REGULAÇÃO
RELATÓRIO TÉCNICO DE FISCALIZAÇÃO N. 1879/2026 – RTF

**Fiscalização no Sistema de Abastecimento
de Água e Esgotamento Sanitário de Nova
Santa Rita/RS.**

Figura 20 – Localização TSC Loteamento Popular.

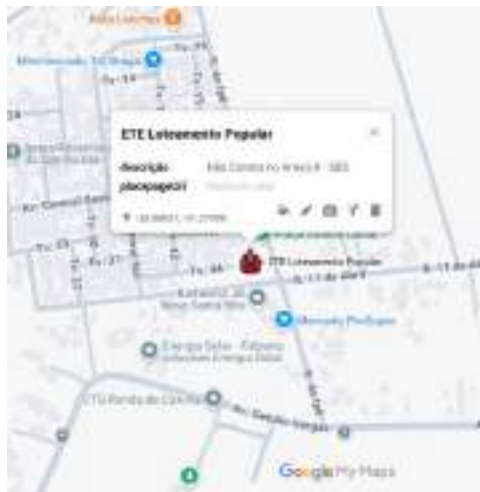
O local apresenta risco aos populares no entorno, devido à falta de cercamento mínimo e identificação da área. Tampas abertas, esgoto bruto à céu aberto. Existe uma praça próxima ao local. Existem evidências de cavalos circulando dentro da área das fossas, devido às fezes dispostas no local. A presença de animais de grande porte dentro da área do terreno é também um risco às estruturas da ETE.

REGISTRO 1

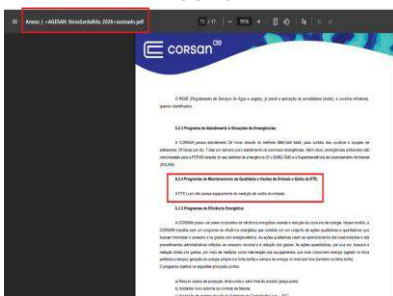
NC	CÓDIGO DA NC	UNIDADE	ETE - Lumi
64	E2.5	CONSTATAÇÃO	Ausência de medidor da vazão de entrada da ETE. Conforme item 1.2 da LO nº 02/2026.
GRUPO	PRAZO	NÃO CONFORMIDADE	Falta de conservação e manutenção preventiva da unidade.
2	180 dias	OBSERVAÇÃO	Não há info de vazão na LO, mas informa que a ETE Possui Calha Parschall. O Anexo I item 5.2.4 informa que a ETE não possui medidor de vazão, porém há info de vazão de projeto no Anexo II - SES.

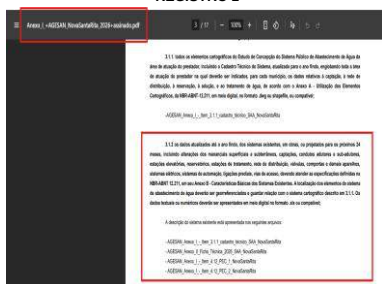
NC	CÓDIGO DA NC	UNIDADE	Documentação
92	-	CONSTATAÇÃO	Não encaminhar a AGESAN-RS, conforme solicitado no ofício de aviso de fiscalização, 3.1.2. os dados atualizados até o ano findo, dos sistemas existentes, em obras, ou projetados para os próximos 24 meses, incluindo alterações dos mananciais superficiais e subterrâneos, captações, condutos adutores e sub-adutores, estações elevatórias, reservatórios, estações de tratamento, rede de distribuição, válvulas, comportas e demais aparelhos, sistemas elétricos, sistemas de automação, ligações prediais, vias de acesso
GRUPO	PRAZO	NÃO CONFORMIDADE	Deixar de prestar informações ao órgão fiscalizador.
2	90 dias	OBSERVAÇÃO	Não encaminhado obras projetadas para os próximos 24 meses. Observado ao longo da cidade loteamentos novos e reservatórios novos, que não foram informados.

REGISTRO 1

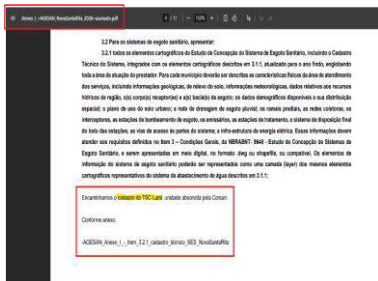
NC	CÓDIGO DA NC	UNIDADE	Documentação
93	-	CONSTATAÇÃO	Não encaminhar a AGESAN-RS, conforme solicitado no ofício de aviso de fiscalização, item 3.2.1. todos os elementos cartográficos do Estudo de Concepção do Sistema de Esgoto Sanitário, incluindo o Cadastro Técnico do Sistema, integrados com os elementos cartográficos descritos em 3.1.1, atualizado para o ano findo, englobando toda a área de atuação do prestador
GRUPO	PRAZO	NÃO CONFORMIDADE	Deixar de prestar informações ao órgão fiscalizador.
2	90 dias	OBSERVAÇÃO	Não foi enviado nos arquivos de pré-fiscalização cadastro técnico do SES para o sistema ETE Califórnia.

REGISTRO 1

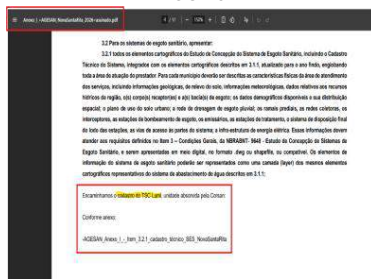
NC	CÓDIGO DA NC	UNIDADE	Documentação
94	-	CONSTATAÇÃO	Não encaminhar a AGESAN-RS, conforme solicitado no ofício de aviso de fiscalização, item 3.2.1. todos os elementos cartográficos do Estudo de Concepção do Sistema de Esgoto Sanitário, incluindo o Cadastro Técnico do Sistema, integrados com os elementos cartográficos descritos em 3.1.1, atualizado para o ano findo, englobando toda a área de atuação do prestador
GRUPO	PRAZO	NÃO CONFORMIDADE	Deixar de prestar informações ao órgão fiscalizador.
2	90 dias	OBSERVAÇÃO	Não foi enviado nos arquivos de pré-fiscalização cadastro técnico do SES para o sistema ETE Loteamento Popular.

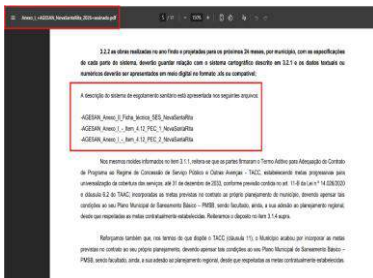
NC	CÓDIGO DA NC	UNIDADE	Documentação
95	-	CONSTATAÇÃO	Não encaminhar a AGESAN-RS, conforme solicitado no ofício de aviso de fiscalização: Itens 3.2.2, 3.2.3 e 3.2.4 referente ao SES - Devem ser apresentados dados atualizados dos sistemas de abastecimento (existentes, em execução e previstos para 24 meses), incluindo seus componentes, bem como as obras realizadas e planejadas por município, com localização e descrição vinculadas ao Plano Municipal de Saneamento Básico; em gestão associada ou regionalizada, deve-se ainda relacionar os investimentos ao Plano de Longo Prazo, indicando beneficiários e compatibilidade com os instrumentos de planejamento.
GRUPO	PRAZO	NÃO CONFORMIDADE	Deixar de prestar informações ao órgão fiscalizador.
2	90 dias	OBSERVAÇÃO	Não encaminhado obras projetadas para os próximos 24 meses. Observado ao longo da cidade loteamentos novos que devem passar a pertencer ao SES do município, que não foram informados.

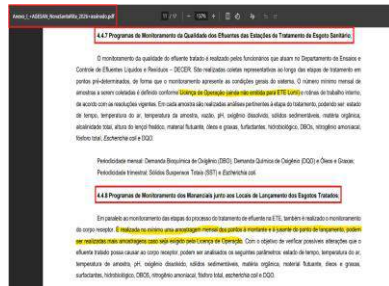
NC	CÓDIGO DA NC	UNIDADE	Documentação
97	-	CONSTATAÇÃO	Não encaminhar a AGESAN-RS, conforme solicitado no ofício de aviso de fiscalização: Itens 4.4.7. Programas de Monitoramento da Qualidade dos Efluentes das Estações de Tratamento de Esgoto Sanitário e 4.4.8. Programas de Monitoramento dos Mananciais junto aos Locais de Lançamento dos Esgotos Tratados.
GRUPO	PRAZO	NÃO CONFORMIDADE	Deixar de prestar informações ao órgão fiscalizador.
2	90 dias	OBSERVAÇÃO	ETE Lumi - O Anexo I fala que a LO ainda não foi emitida, sendo que foi enviada LO nos arquivos de pré fiscalização. A frequência de amostragem descrita no Anexo I está em desacordo com o exigido pela LO. Não foram enviados planos de amostragem e/ou resultados analíticos para o sistema.
